大槌町 大槌学園校区(沢山地区) (通学路合同点検 対策箇所図)

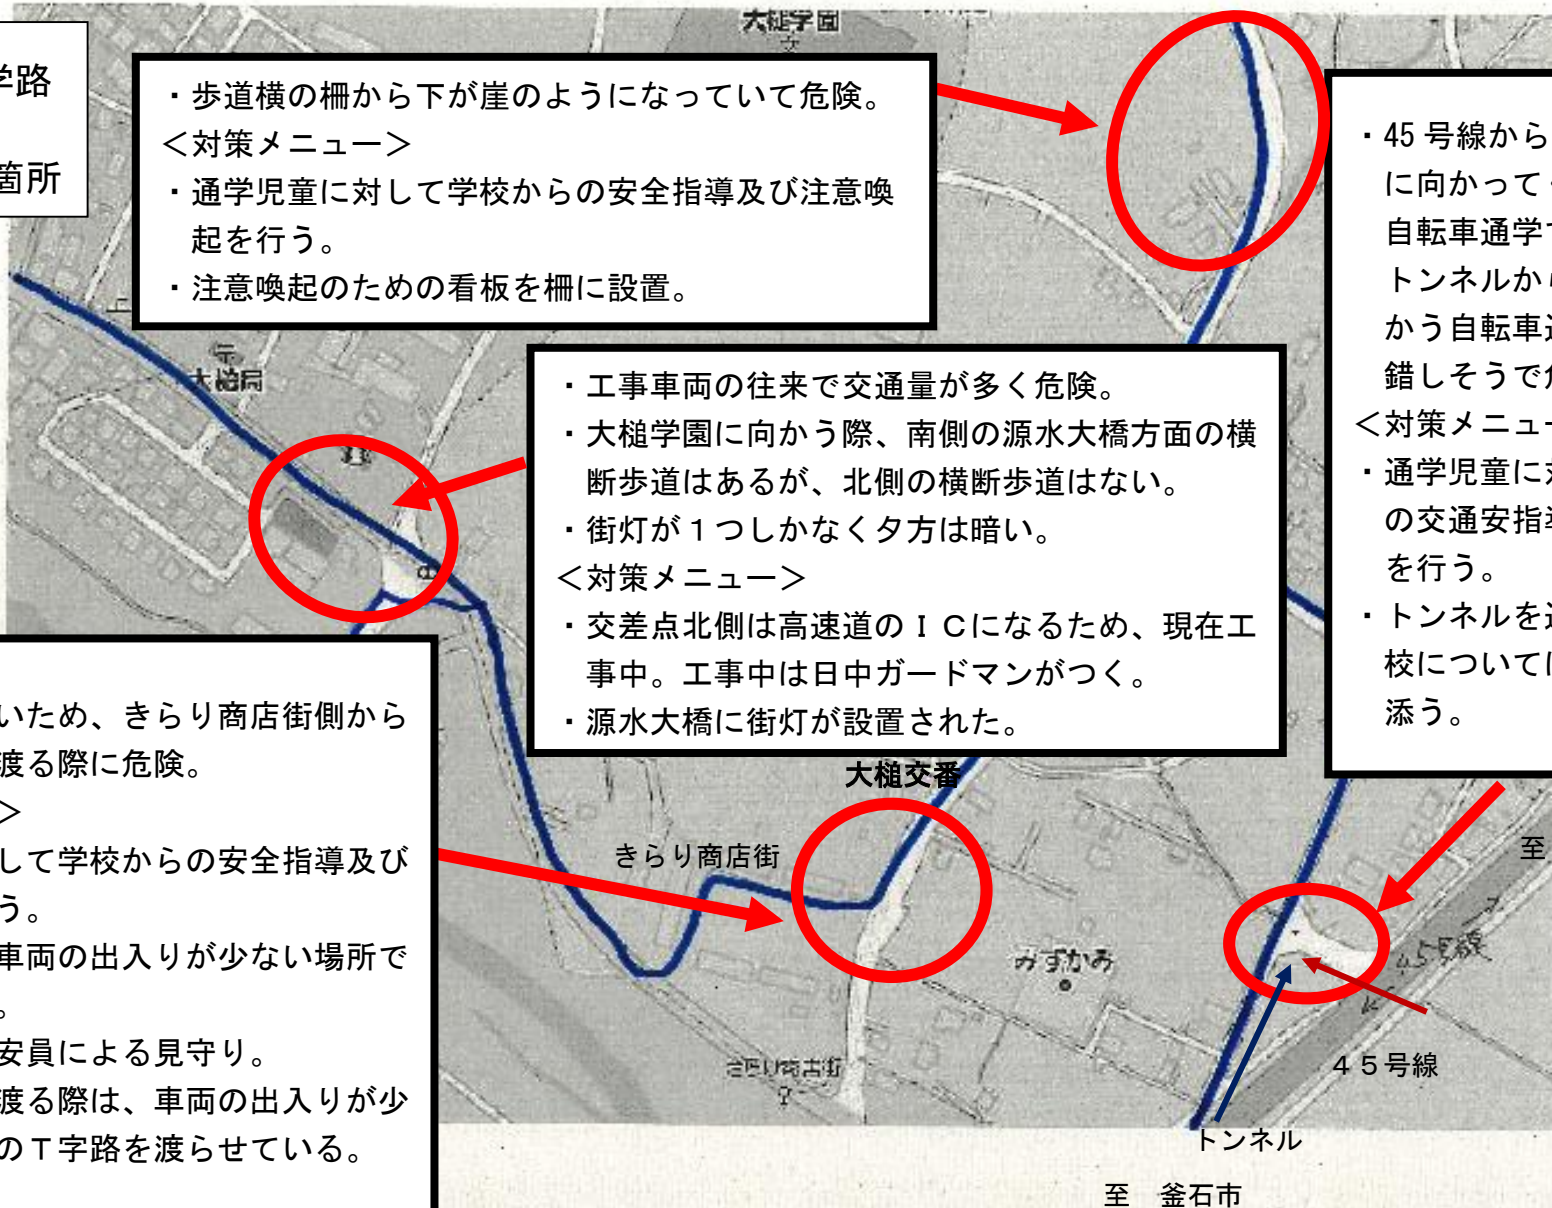
- ・ 歩道横の柵から下が崖のようになっていて危険。
- <対策メニュー>
- ・ 通学児童に対して学校からの安全指導及び注意喚起を行う。
 - ・ 注意喚起のための看板を柵に設置。

- ・ 工事車両の往来で交通量が多く危険。
 - ・ 大槌学園に向かう際、南側の源水大橋方面の横断歩道はあるが、北側の横断歩道はない。
 - ・ 街灯が1つしかなく夕方は暗い。
- <対策メニュー>
- ・ 交差点北側は高速道のICになるため、現在工事中。工事中は日中ガードマンがつく。
 - ・ 源水大橋に街灯が設置された。

- ・ 45号線から大槌交番方面に向かってくる自動車と、自転車通学で45号線下のトンネルから大槌学園に向かう自転車通学の生徒が交錯しそうで危険。
- <対策メニュー>
- ・ 通学児童に対して学校からの交通安全指導及び注意喚起を行う。
 - ・ トンネルを通る児童の登下校については保安員が付き添う。

- ・ 横断歩道がないため、きらり商店街側からみずかみ側へ渡る際に危険。
- <対策メニュー>
- ・ 通学児童に対して学校からの安全指導及び注意喚起を行う。
 - ・ 大槌交番前の車両の出入りが少ない場所で渡るよう指導。
 - ・ 登下校時の保安員による見守り。
 - ・ みずかみ側に渡る際は、車両の出入りが少ない交番北側のT字路を渡らせている。
